1 **Conselho de Planejamento Territorial e Urbano do Distrito Federal**
2 **CONPLAN**

3
4 **Processo nº:** 111.001.612/2011

6 **Assunto:** Projeto de Parcelamento Urbano – Setor de Grandes Áreas Sul – SGAS, Quadra
7 906, Módulos 11, 12 e 13 – Brasília - RA I

10
11 **RELATO**

Croqui 1

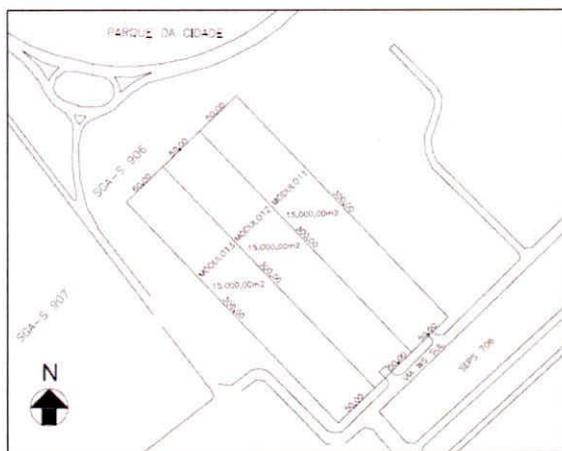
42 A planta - PR SGA Sul 108/6 estabelece dimensões iguais para os Módulos 11, 12 e
43 13, isto é, 50,00 m (cinquenta metros) de largura por 300,00 m (trezentos metros) de
44 comprimento, totalizando 15.000,00 m² (quinze mil metros quadrados) de área.(Croqui 1)

Croqui 2

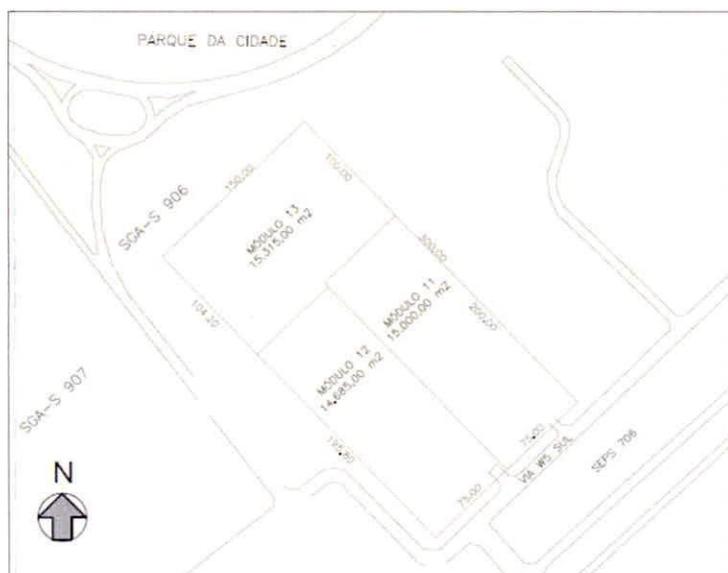
93 Para a definição dos novos limites de cada módulo, foram consideradas as
94 edificações existentes e sua utilização por cada instituição. Dessa forma, a área do
95 Módulo 11 foi mantida e os Módulos 12 e 13 tiveram suas áreas alteradas, conforme
96 segue:

97 Módulo 11 (Mitra Arquidiocesana de Brasília) – 200 x75 m = 15.000 m²

98 Módulo 12 (Colégio La Salle) - 195,80 x75 m = 14.685 m²

99 Módulo 13 (Escola Nossa Senhora de Fátima) - 104.20 x 150m = 15.315 m²

100 Dessa forma, a unidade imobiliária constituída por esses três módulos teve sua
101 área total de 45.000 m² mantida. (Croqui 2)

108 É importante ressaltar que o levantamento topográfico revelou ocupação de área
109 pública com alambrado na parte frontal dos Módulos 11 e 12, voltada para a Via W5 Sul,
110 bem como a existência de diversas edificações construídas nos afastamentos mínimos
111 obrigatórios no interior dos três módulos e uma edificação construída na divisa do
112 Módulo 11, incidindo sobre o Módulo 10.

113 Nesse sentido, o MDE 33/11 enfatiza que não ampara a ocupação de área pública
114 frontal, nem as edificações que extrapolam os limites dos módulos ou que incidam sobre
115 os afastamentos mínimos obrigatórios. E, ainda, que as edificações existentes não
116 licenciadas devem ser regularizadas nos termos da norma vigente NGB 01/86, em
117 especial quanto aos afastamentos obrigatórios, salvo aquelas já licenciadas pela Carta de
118 Habite-se nº 341/85, de 20/06/1985.

149 **VOTO FAVORAVELMENTE** à aprovação do Projeto de Urbanismo MDE/URB
150 **33/11**, que trata da alteração do parcelamento dos Módulos 11, 12 e 13 do Setor de
151 **Grandes Áreas Sul - SGAS 906**, com a **RECOMENDAÇÃO EXPRESSA** de que as
152 **irregularidades apontadas sejam sanadas** à luz da **NGB 01/86**, nos termos do MDE
153 **33/11** e do Ofício nº 619/2015 do IPHAN.
